# AVIS DE MODIFICATION

## MODIFICATION DE LA CYR538 RIDEAU HALL (ONTARIO)

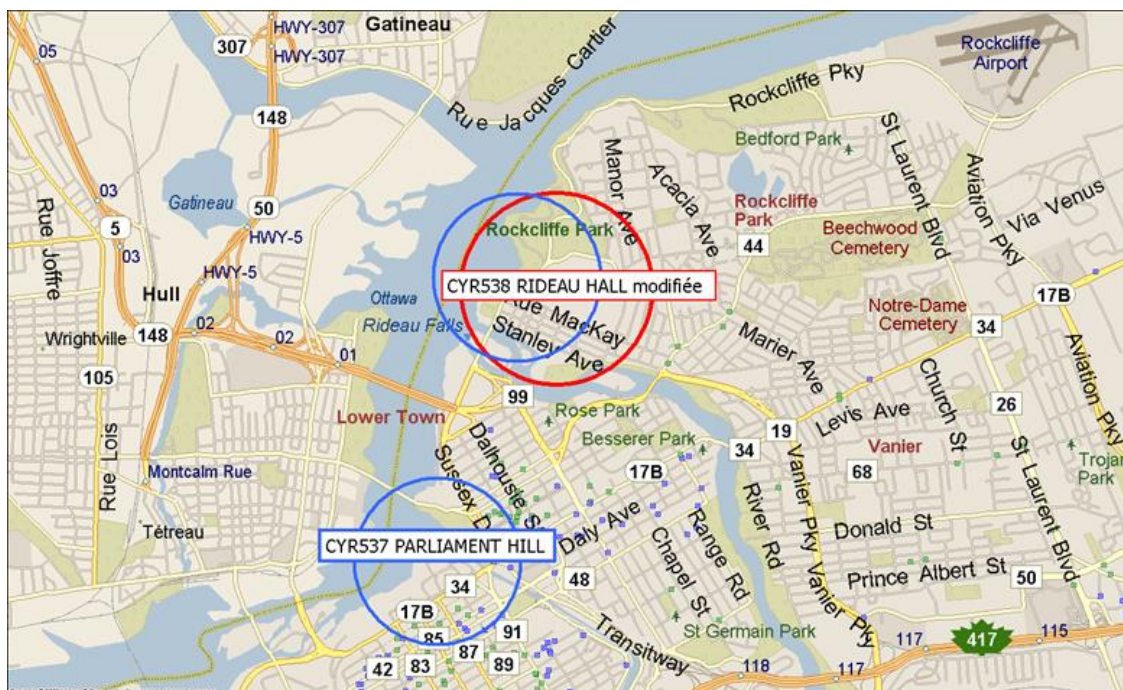
À la demande de la Gendarmerie royale du Canada (GRC), NAV CANADA, exploitant national du système de navigation aérienne civile, a apporté une modification à l'emplacement et à la dimension de l'espace aérien réglementé CYR538 au-dessus de Rideau Hall, la résidence du gouverneur général afin d'accroître la sécurité des bâtiments et des terrains environnants.

Les nouvelles dimensions et coordonnées sont les suivantes : l'espace aérien de cette zone est délimité par un cercle de 0,4 mille marin de rayon dont le centre se situe à N45°26'38.90" W075°41'17.80", et s'étend du sol à 3 000 pi au-dessus du niveau de la mer (ASL). (Voir la carte ci-dessous.)

**Ce changement entrera en vigueur le 07 décembre 2017 à 0901 UTC (temps universel coordonné).** Les publications aéronautiques pertinentes seront modifiées en conséquence. Se référer au supplément de l'AIP pertinent jusqu'à ce que la nouvelle carte VTA d'Ottawa (AIR 1905) soit publiée en mai 2018.
